W Y J A Ś N I E N I A

treści Specyfikacji Warunków Zamówienia

Dotyczy: **Wykonanie przebudowy, adaptacji, wyposażenia i aranżacji pomieszczeń biurowych w „budynku C” WORD w Toruniu oraz modernizacja i remont elewacji budynków WORD w Toruniu**

Znak Sprawy: **ZA.262.6.2026**

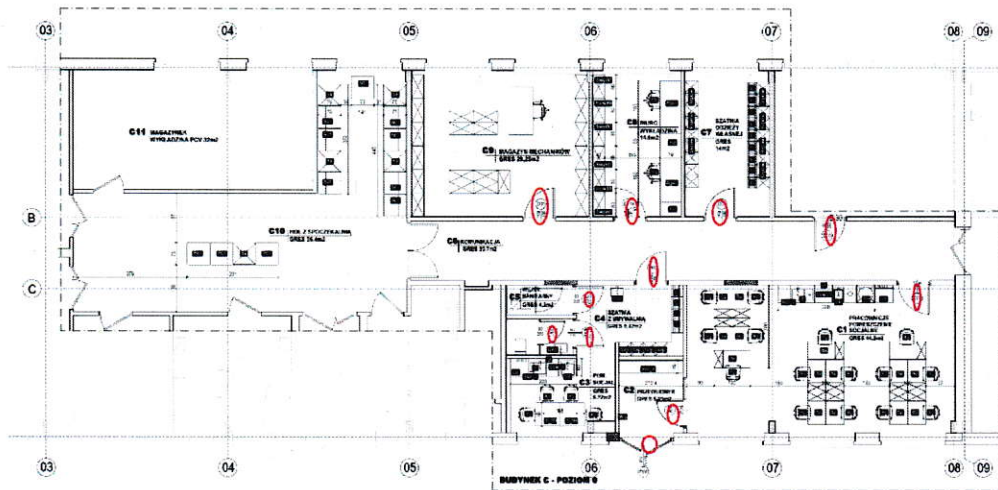
W zakresie stolarki budynku C proszę o potwierdzenie, iż przedmiotem zamówienia jest wymiana/montaż drzwi oznaczonych na poniższym rzucie czerwonym owalem?

Tak, Zamawiający potwierdza.
